泊発電所3号炉 基準津波に関するコメント回答 (最新知見の反映に係るコメント回答)

令和6年6月11日
北海道電力株式会社

本資料の説明概要

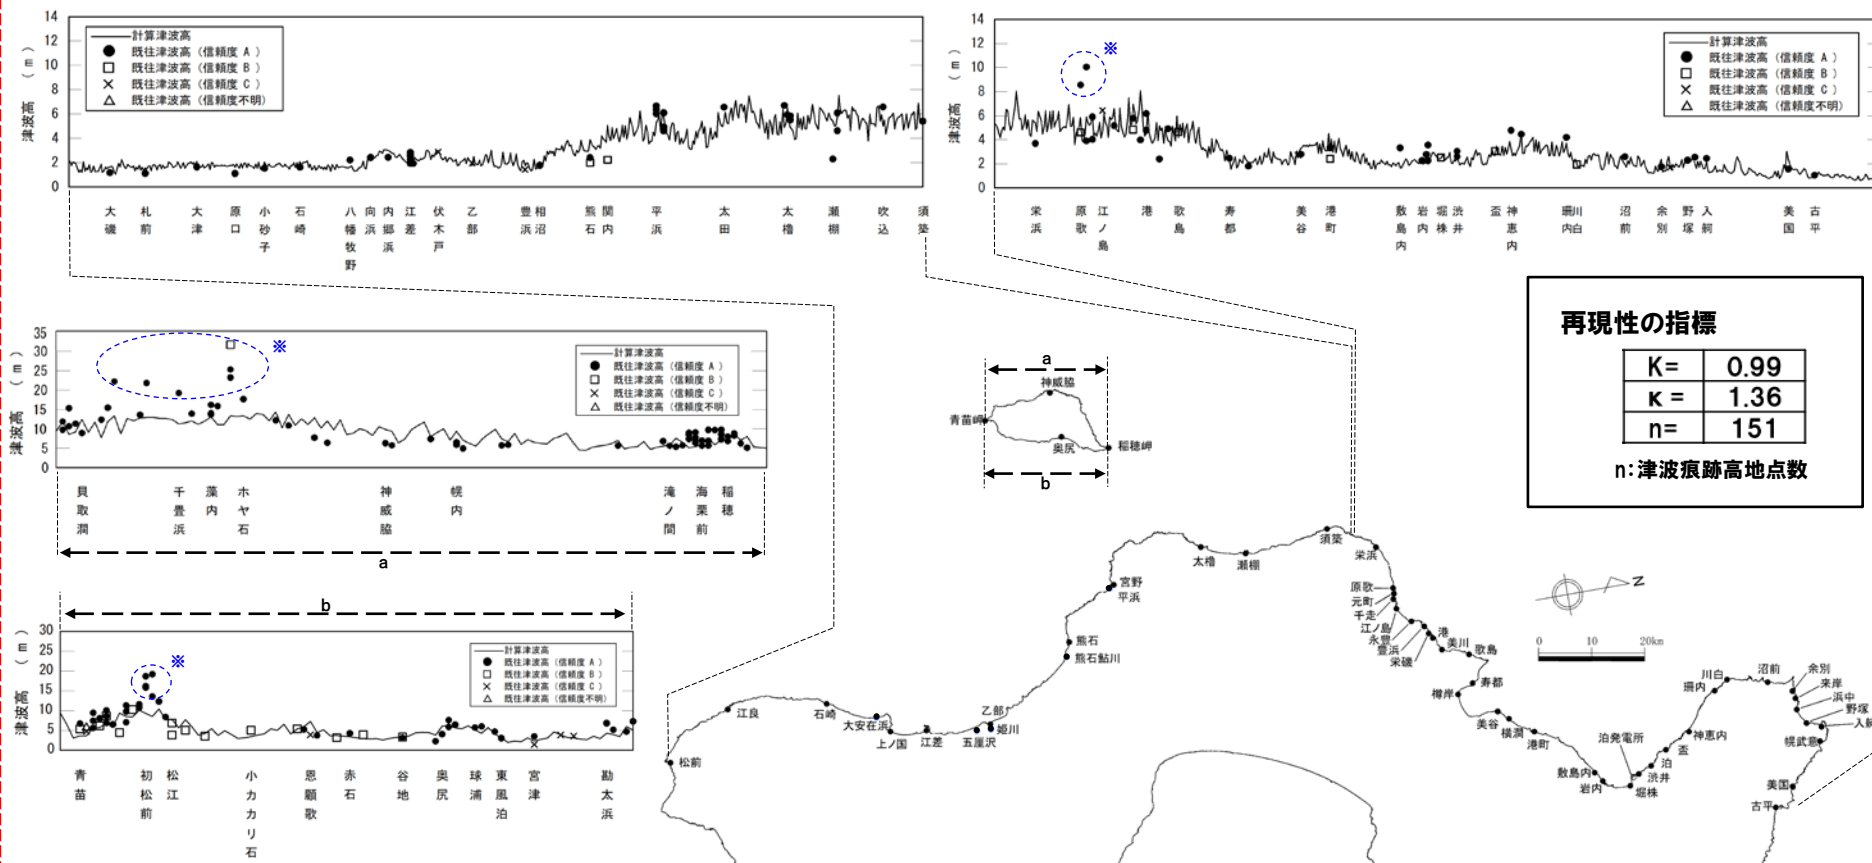
- 前頁に記載のとおり、東北大学・原子力規制庁「津波痕跡データベース(津波痕跡高情報)」(2024年4月確認)の反映により、1993年北海道南西沖地震津波の津波痕跡高データを更新したことから、更新後のデータを用いて、1993年北海道南西沖地震津波の再現性をあらためて確認した(下図参照)。
- 結果、相田(1977)による幾何平均値 K 及び幾何標準偏差 κ は以下のとおり変更となるが、土木学会(2016)に示される再現性の目安($0.95 < K < 1.05$, $\kappa < 1.45$)を満足しており、当社の基準津波の策定に用いる水位変動の数値シミュレーションにおける地形モデル、計算手法等が妥当であるとの評価結果に見直しは生じなかった。
- 変更前: $K=0.99$, $\kappa=1.37$ (平成26年12月5日審査会合)
 - 変更後: $K=0.99$, $\kappa=1.36$ (今回)

○再現性確認の結果, 再現性を示す K , κ について $K=0.99$, $\kappa=1.36$ を示し, 土木学会 (2016) の目安である $0.95 < K < 1.05$, $\kappa < 1.45$ を満たしており, 数値シミュレーションが妥当であることを確認した。
